REALIZZAZIONE DELLA NUOVA CALATA AD USO CANTIERISTICA NAVALE ALL'INTERNO DEL PORTO PETROLI DI GENOVA SESTRI PONENTE E SISTEMAZIONE IDRAULICA DEL RIO MOLINASSI

PROGETTO DEFINITIVO PER APPALTO INTEGRATO

RELAZIONE IDRAULICA

3. PRESCRIZIONI E OSSERVAZIONI INERENTI AGLI ASPETTI IDRAULICI E RELATIVE RISPOSTE

Figura 7a: Stralcio del profilo idraulico (sponda sinistra) con indicazione delle nuove plateazioni

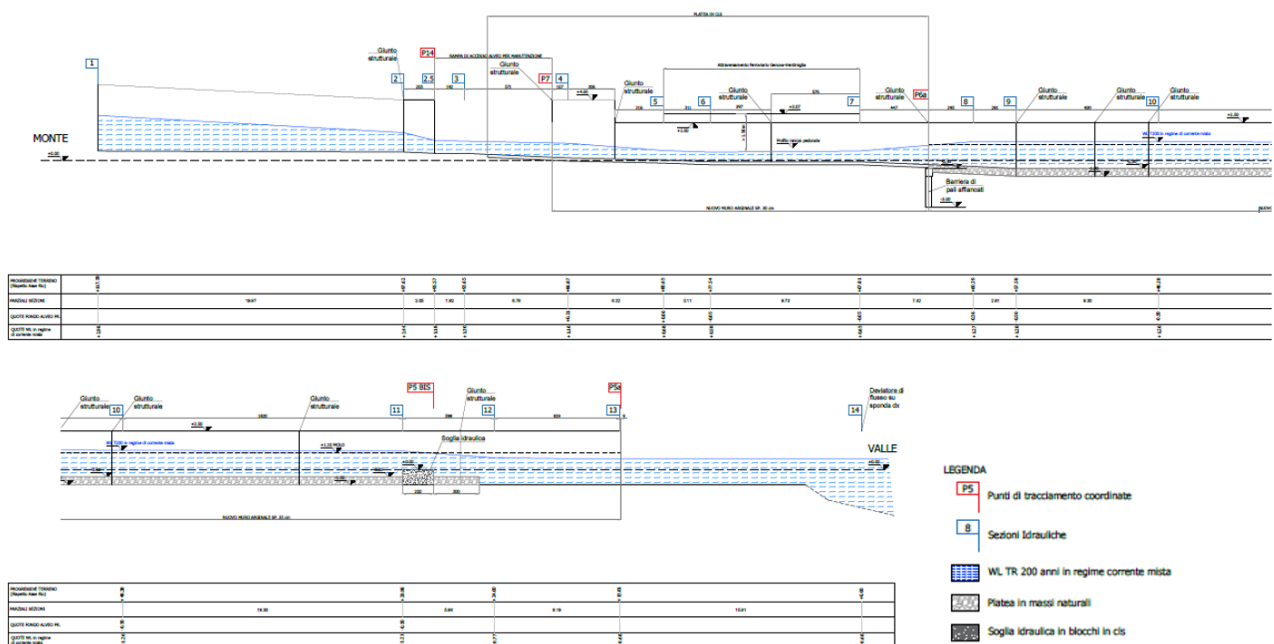
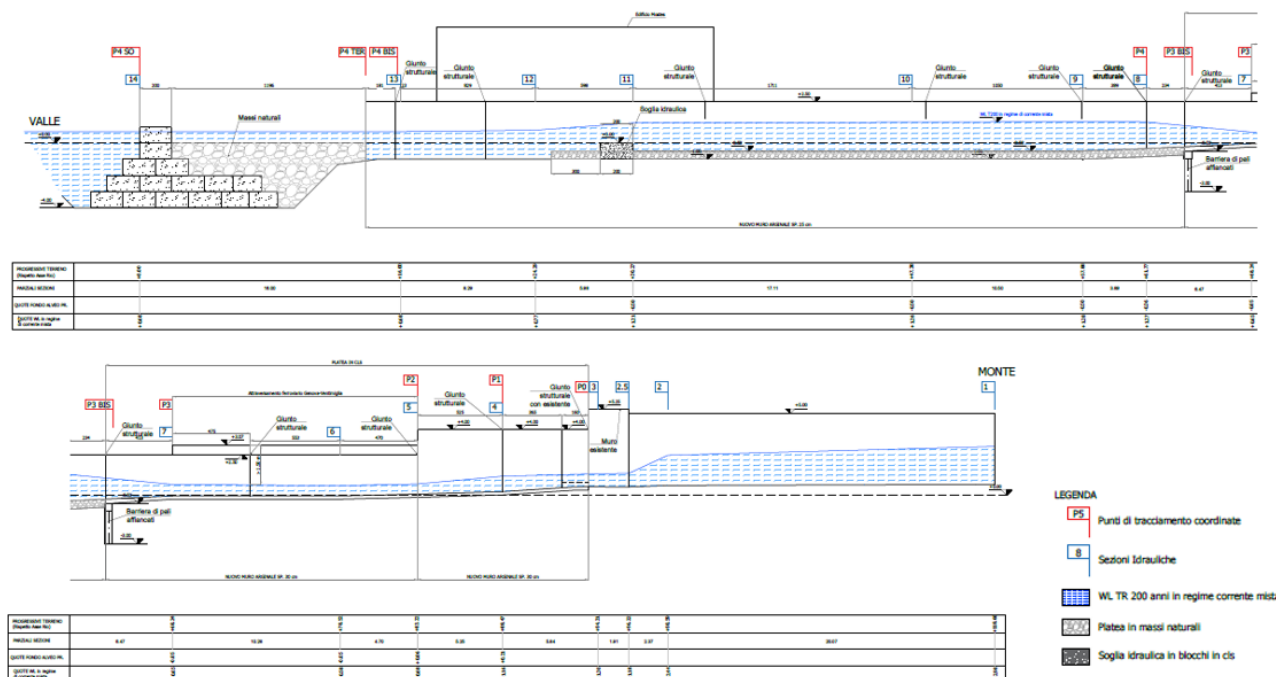
- *la plateazione del fondo alveo nel tratto terminale;*

Come si nota nella figura seguente, il tratto terminale presenta tre diverse plateazioni di fondo: dalla sez. 4 alla sez. 8, al di sotto dell'attraversamento ferroviario, si prevede una soletta di

fondo in calcestruzzo; a valle dell'attraversamento del viadotto ferroviario, dalla sez. 8 alla sez. 11 (soglia idraulica) il fondo alveo sarà realizzato mediante platea in massi naturali (non cementati), ricavati dalla demolizione sia della scogliera esistente (lungo il limite di proprietà del cantiere navale Mostes su sponda destra idraulica dove sarà realizzata la nuova difesa spondale con barriera di pali e quota in sommità idraulica pari + 2,50 m.s.l.m.) sia del pennello attuale (posto in sponda sinistra) allo sbocco del Rio S. Michele.

La plateazione in massi non solo preserverà le caratteristiche di permeabilità del fondo ma presenterà anche un'ottima resistenza all'erosione.

Inoltre costituirà il fondo di un'area (volumetria utile circa 185 m³) in cui la corrente, rallentando, permetterà la sedimentazione del materiale grossolano. Il rallentamento della corrente sarà regolato da una soglia idraulica costituita da una traversa in massi artificiali in cemento.
